Indesit Company

Modèle:
IDL500FR

Code commercial:
30014

Notices

N1045072FIG1

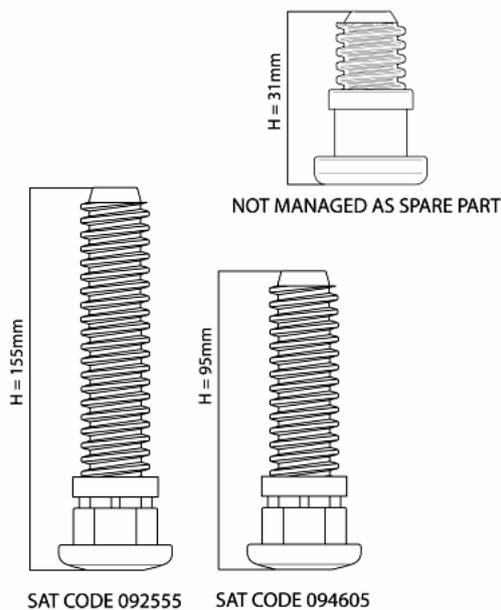
N1045072: Introduction pied arrière fixe H=31mm sur installation libre.

Depuis le numéro de série 40218.0001, les lave-vaisselle à installation libre concernés par cette notification, contiennent un nouveau pied arrière fixe d'une hauteur de 31mm.

Le nouveau pied remplace le pied réglable d'une hauteur de 155mm code Sav 092555, sauf dans les machines de la gamme EVO3 avec TurboDry où il remplace le pied réglable d'une hauteur de 95mm code Sav 094605.

Le Service Pièces détachées continuera à gérer uniquement les pieds réglables de 155mm et de 95mm car ils sont interchangeables avec le fixe de 31 mm.

Les trois pieds sont représentés dans l'image N1045072FIG1.

n1045069: Modification des paniers et du volet du distributeur sur LVS EVO3

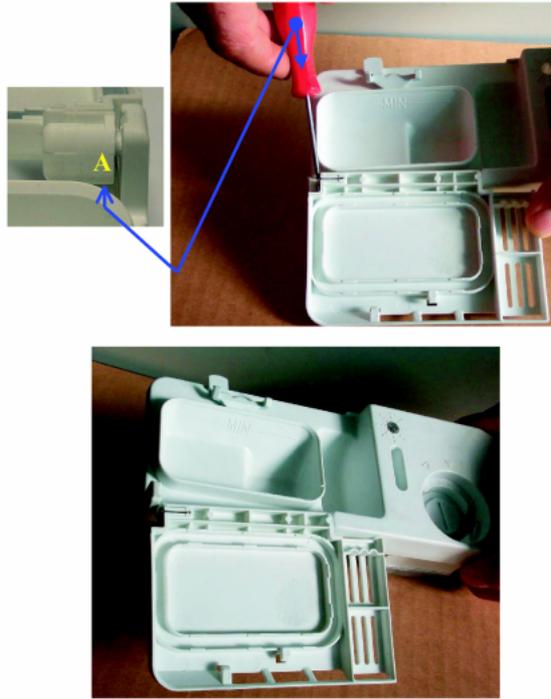
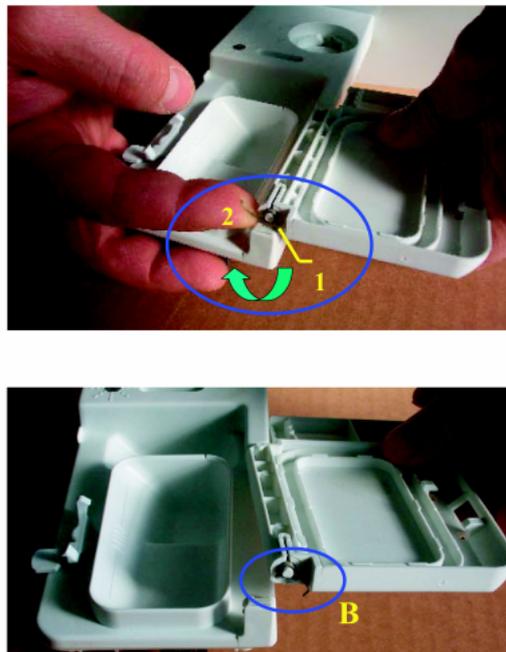
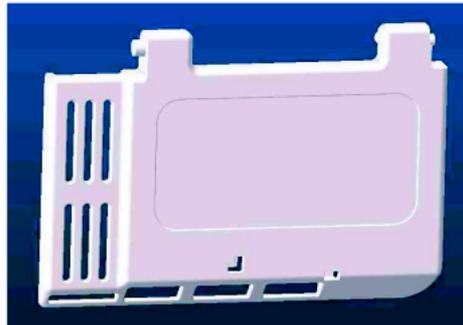
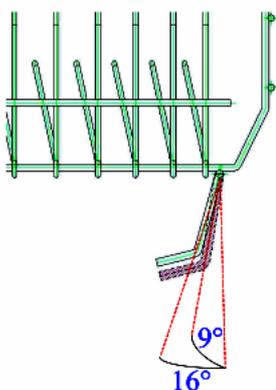
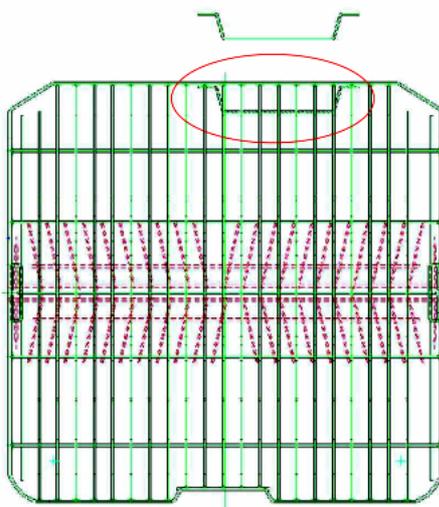
Pour améliorer la dissolution du détergent durant la phase de lavage, tous les lave-vaisselle EVO3 ont été modifiés de la manière suivante :

- nouveau volet du distributeur, code pièce détachée 098134 (voir image N1045069FIG4) ;
- modification des paniers supérieurs, à savoir modification de l'angle du crochet de blocage du volet de 9° à 16° (voir image N1045069FIG5) ;
- modification des paniers inférieurs MultiSystem, à savoir montage d'un fil intercalaire en face de l'électrodistributeur (voir image N1045069FIG6).

Les paniers inférieurs et supérieurs ont toujours les mêmes codes pièce détachée de ceux d'avant la modification ; les stocks du Magasin Pièces détachées ont été assainis.

- 1) Appuyez sur le point A à l'aide d'un petit tournevis à tête plate (image N1045069FIG1) de manière à décrocher le volet du logement du distributeur ;
- 2) remplacez le volet en contrôlant que le ressort de décrochement B est bien en place (image N1045069FIG2) ; avant de remonter le nouveau volet, le ressort doit être tendu de la position 1 à la position de tension 2 (image N1045069FIG2) ;
- 3) fixez le volet dans son logement et contrôlez qu'il fonctionne correctement (image N1045069FIG3).

Au cours des premiers cycles qui suivent le remplacement, l'accrochage du volet pourrait demander une force de fermeture supérieure à cause de l'ajustement du matériel.

n1045085: INTRODUCTION NOUVELLE TURBINE COMPTE LITRES INTEGREE SUR AIR BREAK

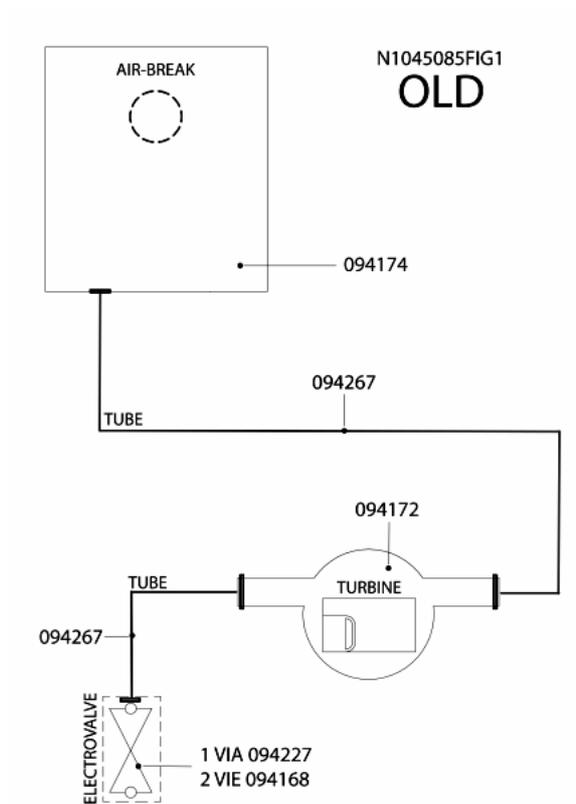
A partir du n° de série (voir liste ci-dessous en fonction du modèle de l'appareil), on monte une nouvelle turbine compte-litres intégrée dans l'air-break.

La structure antérieure à la modification est illustrée dans l'image N1045085 (fig1), tandis que la nouvelle structure est illustrée dans l'image N1045085(fig 2).

La turbine compte-litres a été introduite sur le nouveau modèle et le diamètre de l'orifice du tuyau d'arrivée d'eau a été réduit.

le diamètre du tuyau de vidange de l'eau a été réduit sur les nouveaux modèles d'électrovanne.

le nouveau tuyau présente un diamètre intérieur plus petit.

les nouveaux câblages présentent un câble de connexion de la turbine compte-litres plus long. Étant donné que le connecteur est resté le même, les nouveaux connecteurs peuvent être utilisés en remplacement des précédents.

n1045127: NOUVELLE CUVE ARRIVEE D EAU - RESOLUTION PROBLEME PROJECTION EAU

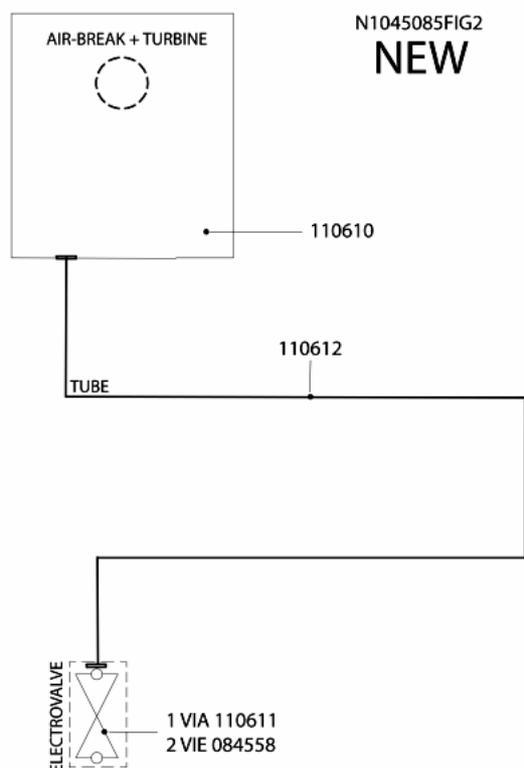
A partir du n° de série 50930.0001, les modifications suivantes ont été réalisées pour résoudre les problèmes des projections d'eau en bas et à droite de la porte :

- 1- Cuve d'arrivée d'eau sans paroi contre les chutes de pression
- 2- Panneau supérieur de protection du mobilier de cuisine contre la vapeur (uniquement sur appareils encastrés)
- 3- Joint prolongée de 3 cm pour améliorer l'étanchéité

4- Panneau insonorisant dessus profilé

5- Trois pinces de fixation du joint de la porte au bas de la cuve (fabriquées à partir du numéro 50701.0001)

1) REMPLACEMENT CUVE ARRIVEE D EAU

Utiliser obligatoirement les nouvelles pièces ; pour tout remplacement sur des appareils antérieurs à la modification, procéder de la façon suivante :

- remplacer la cuve d'arrivée d'eau par le modèle C00141308
- remplacer le panneau insonorisant de dessus, le cas échéant, en découpant un carré de 10x10 cm dans l'angle arrière gauche
- dans cet espace, insérer le panneau alvéolaire supérieur C00141310 au dessus du lave-vaisselle
- remplacer le joint de cuve par le modèle C00141317.

Sur les appareils dont les numéros de série sont compris entre 40101.0001 et 50930.0001, il est possible d'utiliser le nouveau joint de cuve C00141317 en recoupant 1,5 cm aux deux extrémités.
